宮城県環境影響評価技術審査会の指摘事項への対応について（回答）

「(仮称)七ヶ宿長老風力発電事業計画段階環境配慮書」に対する4月16日技術審査会の指摘事項と事業者回答

図1
身近な景観における予測地点
(A案)

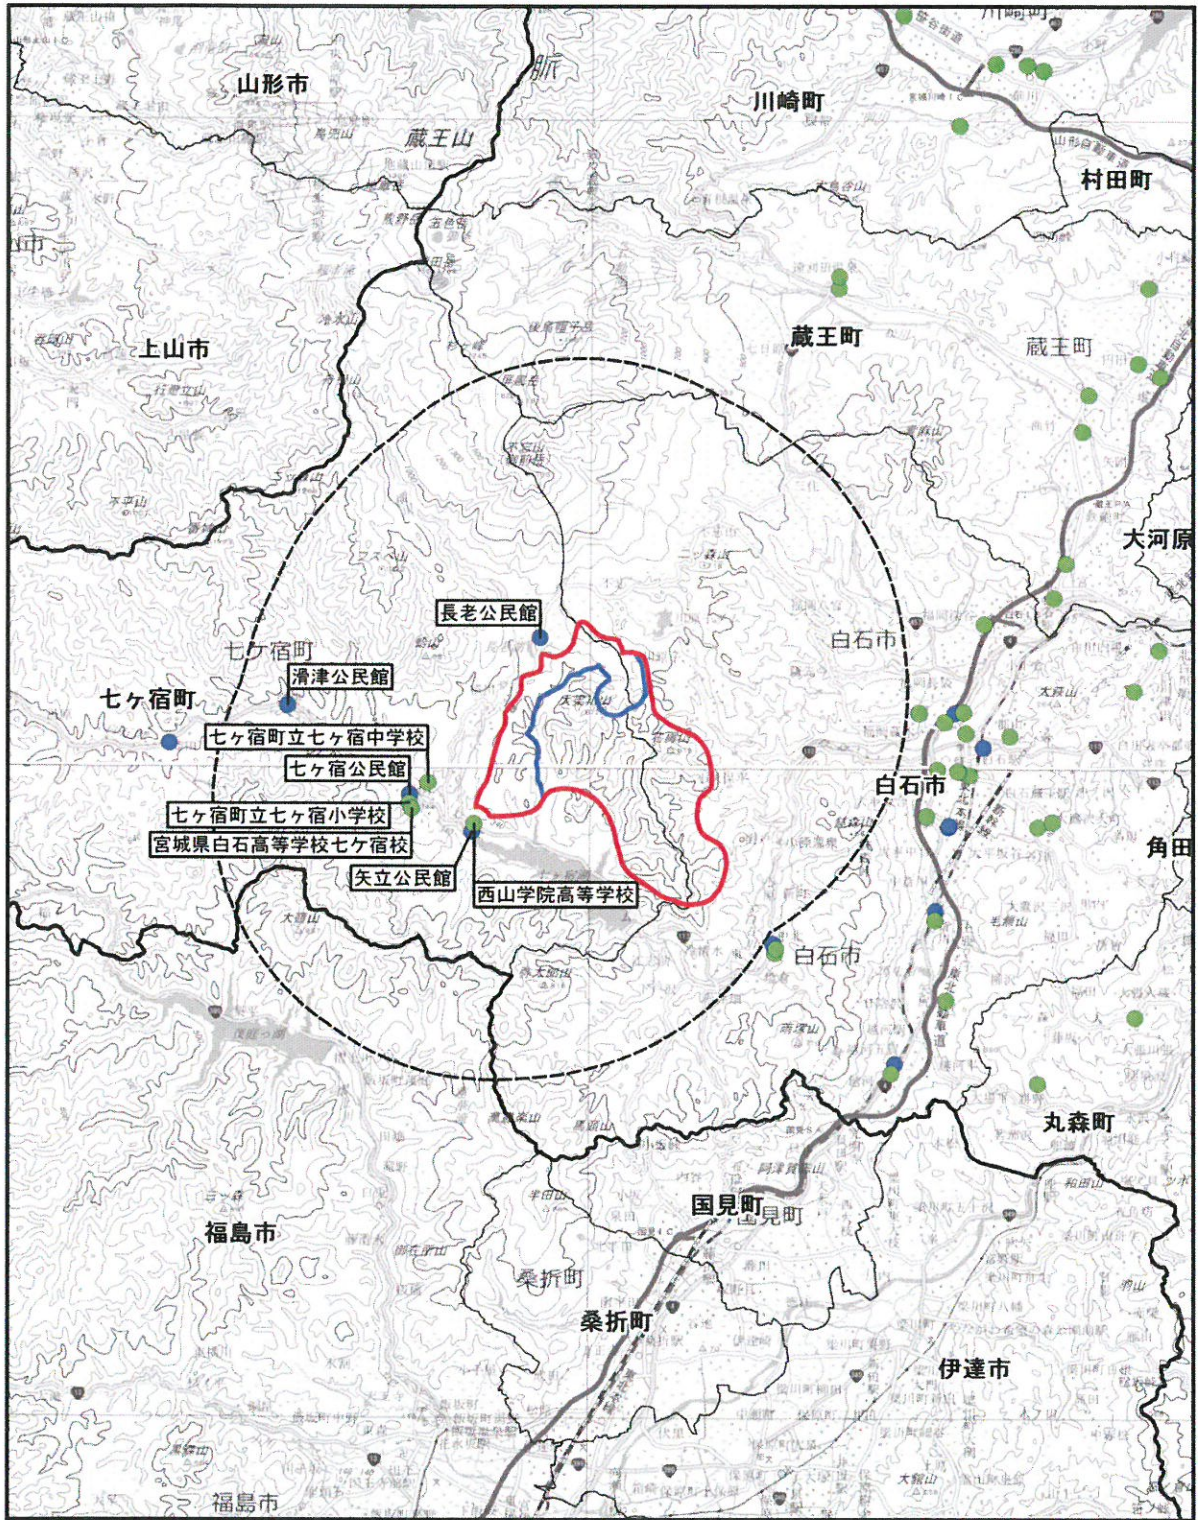
項目	審査会当日意見 (※Pは配慮書のページ番号)	文書 意見	事業者回答 (※Pは添付資料ページ番号)
	<p>⑮ 重要な景観資源については、視野角だけではなく、風車が多く見える場所や景色が綺麗な場所など、評価項目を複数設定していただきたい。</p> <p>【山本（和）委員】 P259</p>	-	<p>主要な眺望点からの景観の影響については、垂直視野角だけではなく、フォトモンタージュを作成し、風車全体の見え方や、背景となる景観資源の見え方の変化等についても考慮した予測、評価を行う予定です。</p>
	<p>⑯ 風車による景観の圧迫感を考慮し、生活圏からの圍繞景観への影響も検討していただきたい。</p> <p>【山本会長】 P259</p>	-	<p>日常生活における景観としては、身近な景観として調査及び予測、評価を行う予定です。なお、現時点において、集落の代表地点として公民館及び学校を仮定し、暫定的に予測を行った結果を添付資料に示します。（添付資料-1）</p>
放射線の量	<p>⑰ 事業実施想定区域は県内でも福島第一原発事故に伴う放射性物質が多い地域であるため、土地の改変等により放射セシウムの多く含まれた泥水が事業実施区域外へ流れ出ないよう配慮すること。</p> <p>【石井委員】 P185</p>	-	<p>事業の実施にあたっては、放射性物質の拡散防止の観点も踏まえ、濁水の流出防止対策を行います。なお、事業実施想定区域の一部地域は水源涵養保安林に指定されており、事業の実施にあたっては関係する行政機関と協議を行い、工事の際に濁水の流出防止対策を実施する予定です。また、水源涵養保安林以外の地域においても同様の対策を実施する予定です。</p>
その他	<p>⑱ 事業実施想定区域を選定するに当たって、送電線の空き容量が重要な要素になっているため、電力系統連係関係の資料を提出いただきたい。</p> <p>【山本会長】 P12</p>		<p>送電系統の資料は、添付資料に示します。（添付資料-2）</p>

日常生活における景観として、身近な景観として調査及び予測、評価を行う予定です。なお、現時点において、集落の代表地点として公民館及び学校を仮定し、暫定的に予測を行った。

予測範囲については、各配置エリアから垂直見込み角が 1° 以上となる範囲(7.5km)とし、表1に示す21地点が該当した。

また、予測の結果を表2～4、図1～3に示す。
